SUPERINTENDENCIA DE INDUSTRIA Y COMERCIO			
RAD:	10-137306- -12	FECHA:	2013-03-01 09:59:39
DEP:	2020 DIRECCION DE NUEVAS CREACIONES	EVE:	379 FASE NACIONAL INCLUIDO CAPITULO II
TRA:	11 PCT-PATENTE DE INVENCION CAPITULOS I Y II	FOLIOS:	7
ACT:	519 PRESENTACION

Asunto: Radicación: 10-137306- -12
 Trámite: 11
 Evento: 379
 Actuación: 519
 Oficio: 4256
 Folios: 7

Título de la solicitud: “Recipiente de poliéster moldeado por soplado comprimido con una capa termoplástica sobremoldeada”.

Figura 3.

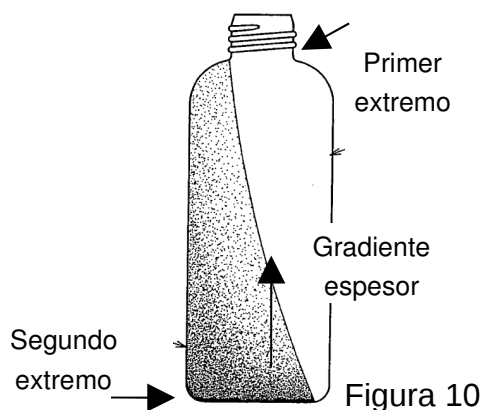
Reivindicación 2 y 15: en la figura 3 del D1 se evidencia una pluralidad de capas, de igual manera el mismo documento refiere que dicho contenedor se puede moldear usando una matriz de coextrusión de varias capas (Pag.2, Párr.0028)

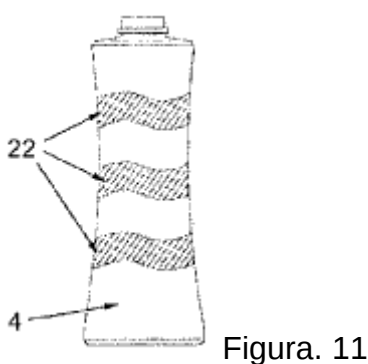
Reivindicaciones 3 a 5: el documento D1 refiere que como se muestra en la figura 3, la lamina y el cuerpo moldeado de acuerdo con otra realización de la presente invención, se le permite ser provista de una capa helar (3) que comprende un material brillante o material de helado fuera de la capa coloreada (2) haciendo así posible proporcionar variaciones de no sólo una profundidad de color, sino también un tono de color (pag.2, Párr.0034).
